2022年5月26日規制庁ヒアコメントに対する回答

リサイクル燃料貯蔵(株)

リサイクル燃料貯蔵株式会社	
提出日	2022年3月9日
管理表No.	0209-70 改訂00

リサイクル燃料貯蔵株式会社	
提出日	2022年4月12日
管理表No.	0325-08 改訂01

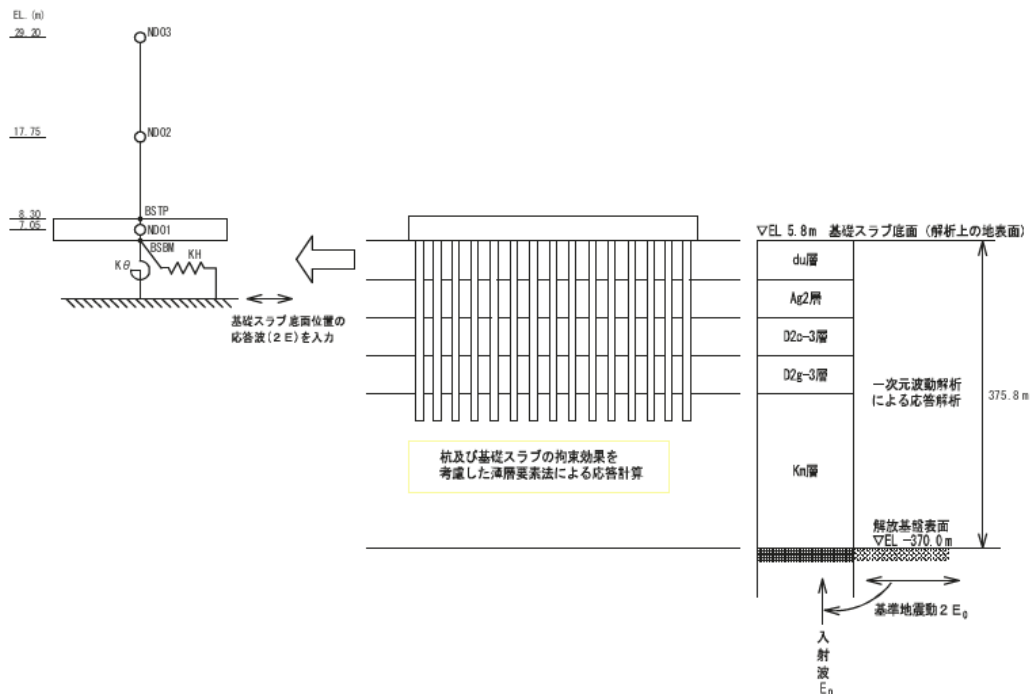
項目	コメント内容
耐震 (第7条)	解放基盤から建屋基礎底盤での入力地震動の作成にあたり、SHAKEによる一次元波動理論に基づく評価を行っているが、基礎杭の拘束効果は考慮されているのか。先行施設での評価例等も確認の上、影響の有無について説明すること。

当社の地盤の地震応答解析ではSHAKEを用いているが、杭による拘束効果（群杭効果を考慮した基礎底版の地盤ばね）については、貯蔵建屋地震応答解析モデルの地盤ばねにて考慮している。設工認には、以下のような記載をしている。

「水平ばね、回転ばね及び鉛直ばねは群杭効果を考慮して評価している。いずれのばねも振動数に依存した複素剛性として得られるが、図 8.2-19 に示すようにばね定数として実部の代表値 (K_c) を、また、減衰係数 (C_c) として建屋 1 次形の固有円振動数に対応する虚部の値と原点を結ぶ直線の傾きを採用することにより近似する。」

図-1 応答変位法による杭応力の算定方法 (概念図)

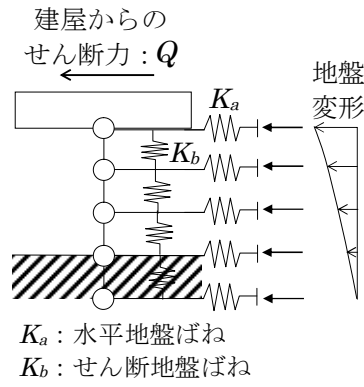
項目	コメント内容
耐震 (第7条)	<p>杭の機能維持検討に用いる応力分布について、地震応答解析結果に基づく杭の応力分布と比較して、妥当性及び保守性について説明すること。</p> <p><4/7 追加コメント></p> <ul style="list-style-type: none"> ・杭の応力として配筋量の少ない下部杭の耐力と応力の余裕度についても言及すること。 ・地震応答解析においても地盤～杭の連成系の地盤ばねを用いていることを明記すること。

計算にあたっては、図-1に示すように、杭1本あたりの建屋からのせん断力の最大値と地盤変形の最大値を重ね合わせて杭応力を求めており、建屋からのせん断力は貯蔵建屋の基礎版位置から作用させ、地盤変形は「乾式キャスクを用いる使用済燃料中間貯蔵建屋の基礎構造の設計に関する技術規程（J E A C 4 6 1 6 -2009）」に示される方法に基づき、群杭効果を考慮した地盤ばねを介して入力している。
